# COMUNE DI PORDENONE

*PIANO URBANO DELLA MOBILITA' SOSTENIBILE,  
DEL PIANO DI CLASSIFICAZIONE ACUSTICA,  
DEL REGOLAMENTO ACUSTICO E DELLE V.A.S.*

*OSSERVAZIONI AL PIANO URBANO DELLA MOBILITA'  
SOSTENIBILE E RELATIVE CONTRODEDUZIONI*

*Settembre 2015*

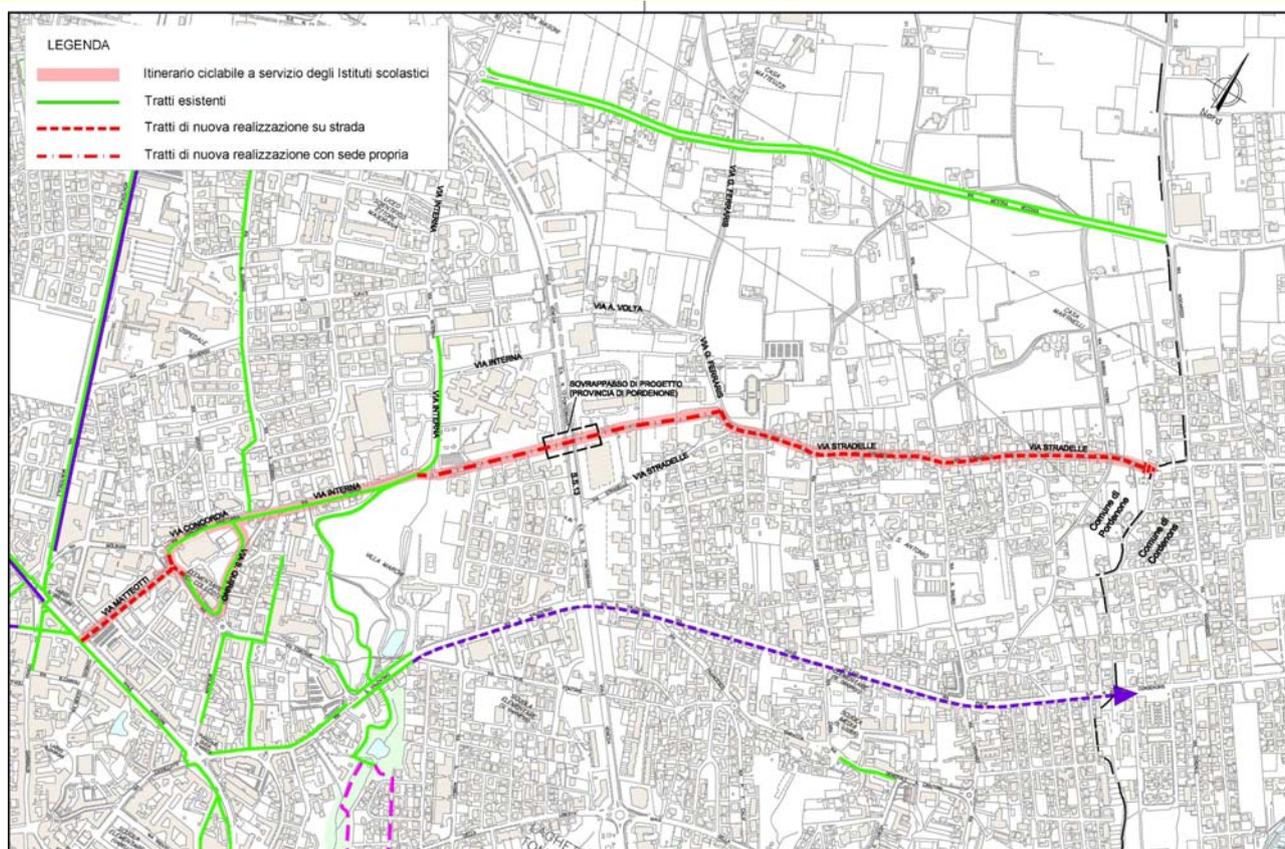
- a) la localizzazione di un'area a parcheggio tra il ristorante LIDO e l'Hotel Santin alla luce della previsione, nel lungo periodo, del parziale ridimensionamento dell'area dell'ex Filanda Marcolin e della realizzazione della strada dietro la Chiesa della Santissima;
- b) la eventuale gratuità per l'utenza della linea rossa che dovesse salire in corrispondenza dei parcheggi scambiatori previsti dal Piano (Coop, nuovo ampliamento park fiera, parcheggio ospedale in via Montereale) il tutto pensando di utilizzare nuove soluzioni tecnologiche (emettitrici automatiche sulle vetture o conducenti, telecamera per verifica targa, tecnologie specifiche con smartphone, ecc) in modo da rendere più conveniente la sosta al di fuori delle aree più centrali sia in termini di tempo che di costo del biglietto del bus per raggiungere il centro città.

1) Si accoglie l'osservazione dall'Arch Manchiaro riguardo la proposta di un itinerario ciclabile a servizio degli istituti scolastici superiori con il seguente percorso: via Matteotti (da realizzare), via San Quirino/via Concordia (realizzato), via Interna (realizzato), sovrappasso SS13 e innesto su via Ferraris (finanziato), pensando anche ad un'eventuale prosecuzione lungo via Stradelle e quindi ad un logico "aggancio" funzionale con il Comune di Cordenons. Si riporta a seguire una planimetria (BBMP0S10) con l'indicazione del nuovo itinerario inserito a seguito delle osservazioni dell'Arch Manchiaro, dell'Ordine degli Architetti e dell'Associazione A Ruota Libera di Pordenone.

2) Accoglimento delle osservazioni proposte dall'Arch Manchiaro riguardo il sistema della sosta proponendo nel Piano:

Assegnazione della matrice attuale (OdP 7:30 – 8:30) alla rete di progetto – veicoli equivalenti/ora

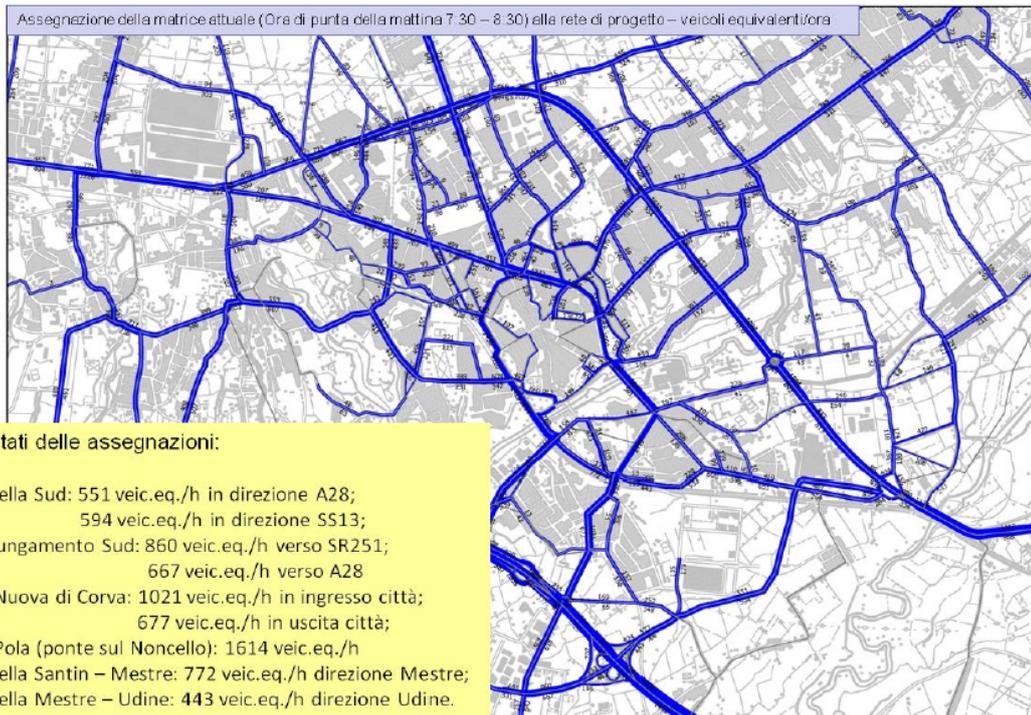
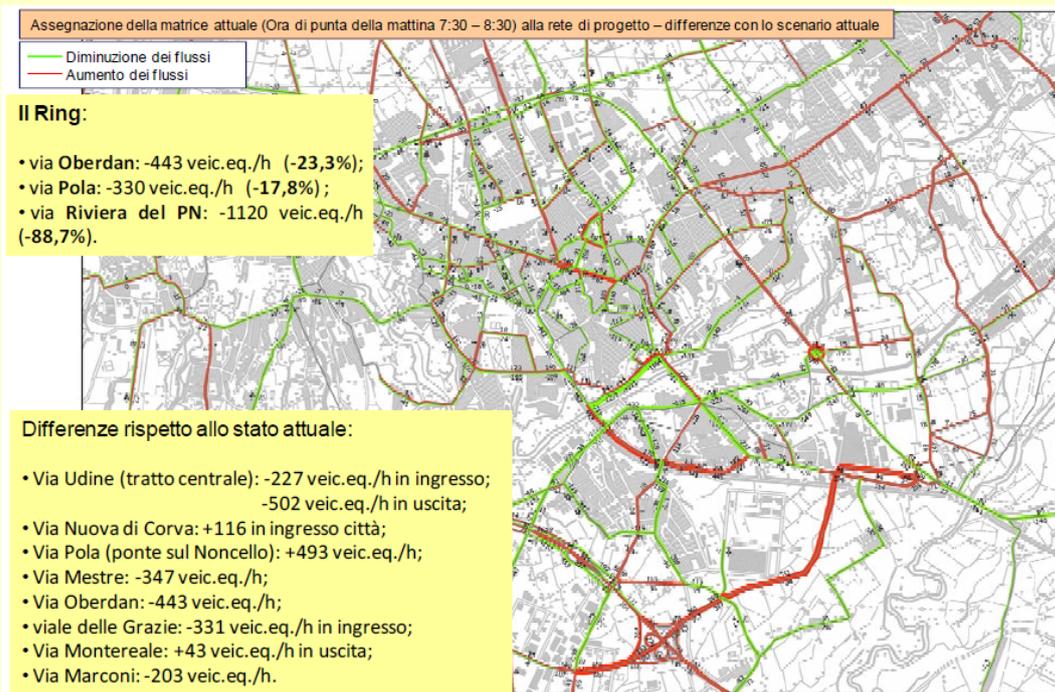
Si chiede di inserire nel P.U.M.S. la valutazione degli effetti prevedibili, per lo meno in termini quantitativi, degli interventi di modifica della segnaletica proposti per incentivare l'utilizzo dell'itinerario a sud in alternativa alla ss13. Si chiede di estendere l'analisi di sostenibilità anche alla viabilità ricadente nel territorio comunale di Porcia.

- tratto SS 13 viale Aquileia:

- 953 veic.eq./h in direzione Pordenone (- 42 veic.eq./h);
- 813 veic.eq./h in direzione Fiume Veneto (- 8 veic.eq./h);

- tratto SS 13 Ponte Meduna:

- 1417 veic.eq./h in direzione Pordenone (- 80 veic.eq./h);
- 966 veic.eq./h in direzione Fiume Veneto (- 162 veic.eq./h).

In particolare le viabilità del Ring:

- via Riviera del Pordenone: 144 veic.eq./h (- 1120 veic.eq./h) (dopo avvenuta inversione di marcia);
- viale Dante Alighieri primo tratto: 1094 veic.eq./h (- 224 veic.eq./h);
- viale Dante Alighieri secondo tratto: 1168 veic.eq./h (- 231 veic.eq./h);
- viale Marconi:  
1272 veic.eq./h verso ovest (-203 veic.eq./h rispetto all'attuale);  
865 veic.eq./h verso est;
- via Oberdan primo tratto: 986 veic.eq./h (- 338 veic.eq./h);
- via Oberdan secondo tratto: 1458 veic.eq./h (- 443 veic.eq./h);
- via Pola primo tratto: 1520 veic.eq./h (- 330 veic.eq./h);
- via Pola secondo tratto: 1614 veic.eq./h (- 167 veic.eq./h);
- Ponte Marchi:  
direzione viale delle Grazie: 1614 veic.eq./h (+493 veic.eq./h rispetto all'attuale);  
direzione via Pola: 768 veic.eq./h (-719 veic.eq./h rispetto allo stato attuale).

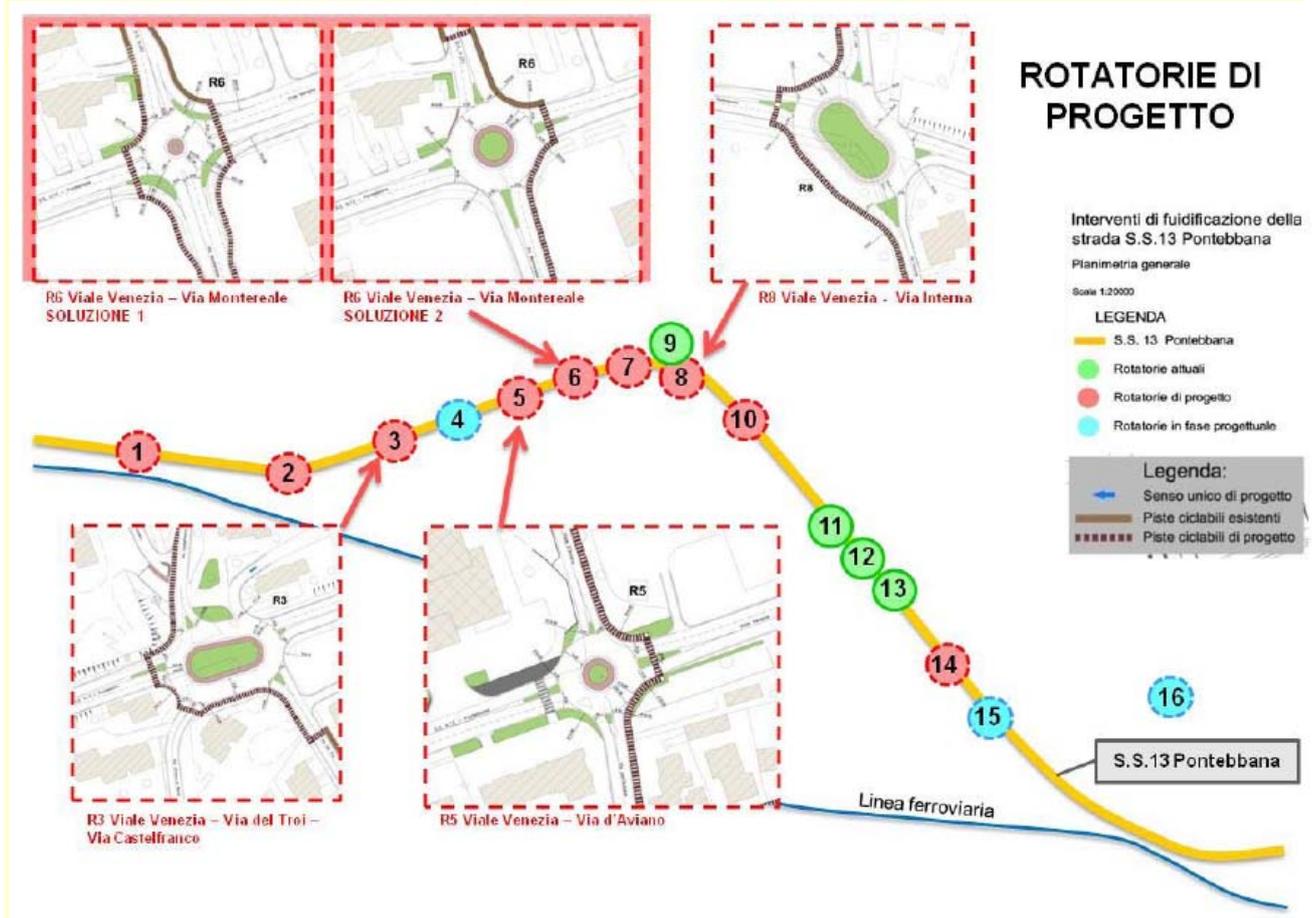
Il P.U.M.S. deve indicare gli strumenti necessari, gli obiettivi e i tempi per la loro predisposizione, gli indicatori di valutazione, e rinviare ad essi la progettazione e programmazione degli interventi.

Il PUMS riguarda il Comune di Pordenone e si limita a rappresentare gli interventi che ricadono nell'area di studio. Gli spunti contenuti nel PUMS di Pordenone e che riguardano l'Area Vasta sono in corso di approfondimento con tutti i comuni della Conurbazione coinvolti. In tale cornice sarà verificata la coerenza della proposta di riclassificare la SS 13 con le previsioni del Comune di Porcia, nel rispetto delle autonome pianificatorie dei singoli enti locali.

Il Biciplan allegato al PUMS rappresenta la prima fase attuativa di un disegno di rete di tipo "radiale" dalla periferia al Centro cittadino e dai comuni limitrofi al Centro cittadino.
